ECE/TRANS/WP.29/2007/2/Corr.1  
27 February 2007

**ПРЕДЛОЖЕНИЕ ПО ДОПОЛНЕНИЮ 4 К ПРАВИЛАМ № 13-Н**

(Торможение)

Исправление

ДИАГРАММА 1

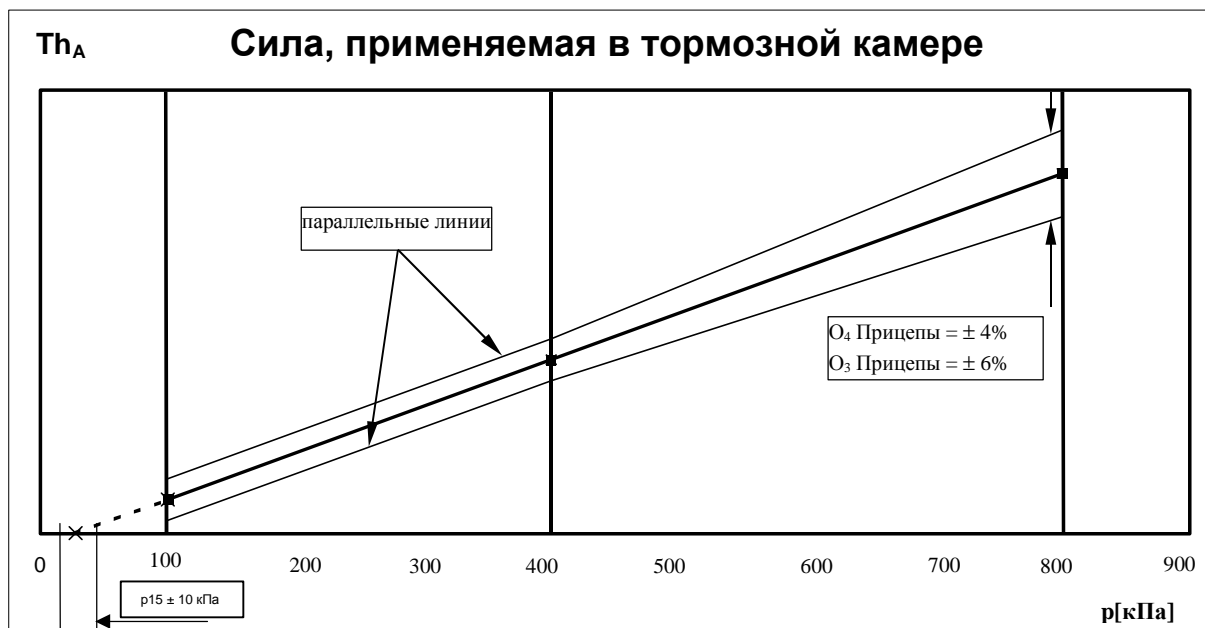
Приложение 19, диаграмма 1, существующую диаграмму заменить следующей:

ДИАГРАММА 2

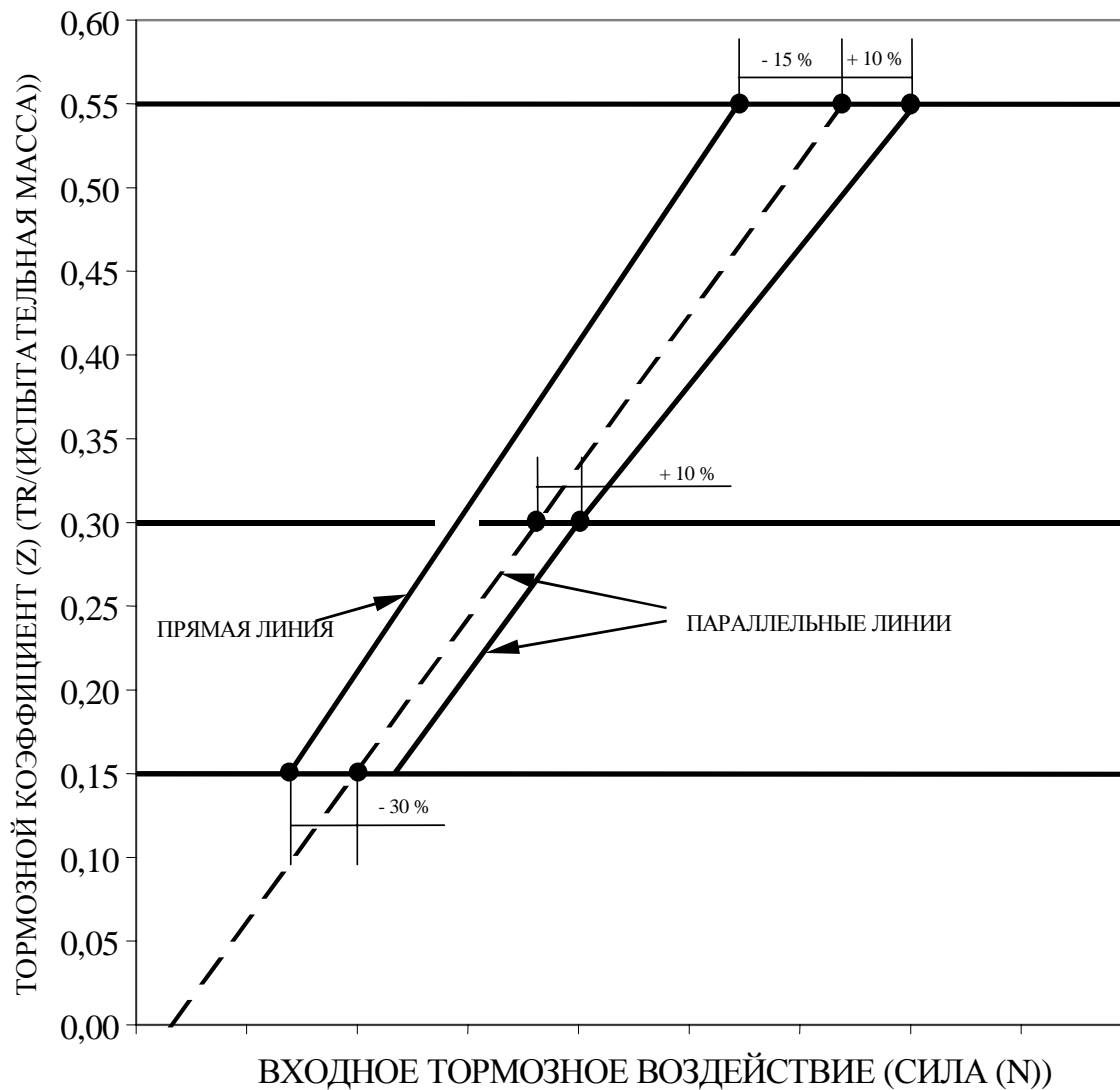
Приложение 19, диаграмма 2, существующую диаграмму заменить следующей:
